Keuringsverslag van een elektrische laagspanning- en zeer lage spanningsinstallatie

NIET CONFORM

Datum keuring: 31/07/2024

Controlebezoek van een oude huishoudelijke elektrische installatie van een wooneenheid bij verkoop op vraag van de verkoper volgens (KB 08/09/2019) - AREI Boek 1- 8.4.2. en 8.2.1. en 4.2.4.3.

Afbeelding schakel- en verdeelbord:

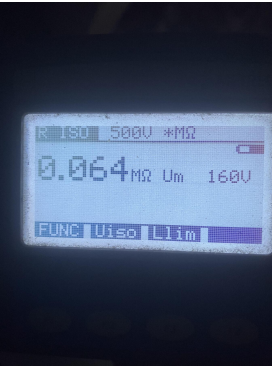
Visueel nazicht (algemeen)	NOK	Directe aanraking	NOK	Indirecte aanraking	NOK
Aansluitingen	NOK	schema in bijlage door Aceg vzw	OK		
Equipotentiale verbindingen	niet van toepassing	Doorsnede geleiders	NOK		
Continuïteit	NOK	Verlichting / toestellen	NVT

- I2.01 De waarde van de isolatieweerstand van één of meerdere stroombanen is kleiner dan 0,5M ohm (Boek 1 Onderafdeling 6.4.5.1.)
- I2.02 De continuïteit van equipotentiaal en/of beschermingsgeleiders zijn niet gewaarborgd. (Boek 1 Onderafdeling 5.3.5.3.G. en 5.4.3.5)

- I2.03 Eén of meerdere differentieelstroombeschermingsinrichtingen werken niet met testknop en/of stroominjectie. (Boek 1 Onderafdeling 6.5.7.2)
- I2.04 De spreidingsweerstand is groter dan 30 ohm en kleiner dan 100 ohm, maar bijkomende voorwaarden inzake differentieelschakelaars zijn niet vervuld. Aarding bij voorkeur te realiseren kleiner dan 30 ohm. (Boek 1 Onderafdeling 4.2.3.2. en 5.4.2.1.)

- I5.02 De aanduiding van de stroomkringen en/of apparatuur, aansluitklemmen, enz dient aangebracht of vervolledigd te worden. (Boek 1 Onderafdeling 3.1.3.1. en 3.1.3.3.A. en 5.1.6.1)

- I5.09 De genaakbare, naakte onder spanning staande delen zijn onvoldoende afgeschermd. (Boek 1 Afdeling 5.1.4. en 4.2.2.3.)
- I5.10 Niet gebruikte invoeringen van het verdeelbord zijn niet correct of onvoldoende afgedicht. (Boek 1 Afdeling 5.1.4. en 4.2.2.3.)

- I5.13 De nominale spanning dient duidelijk vermeld te worden op een oordeelkundig gekozen plaats. (Boek 1 Onderafdeling 3.1.3.3.)

I6.04 Een afzonderlijke differentieelstroombeschermingsinrichting met een gevoeligheid van 30mA is te plaatsen voor installaties van badkamer, wasmachine, vaatwas, droogkast en/of gelijkaardige toestellen. Deze dient ondergeschikt te zijn aan de hoofddifferentieelstroombeschermingsinrichting (Boek 1 Onderafdeling 7.1.4.1. en 4.2.4.3.)

I6.05 De algemene differentieelstroombeschermingsinrichting dient aan het begin van de installatie geplaatst te worden (onmiddellijk na kWh teller), dit om de bescherming tegen onrechtstreekse aanraking te verzekeren bij gebruik van leidingen van klasse I (XFVB, VFVB, EXAVB, EVAVB, ...). (Boek 1 Onderafdeling 5.3.5.3 + 4.2.4.3.)
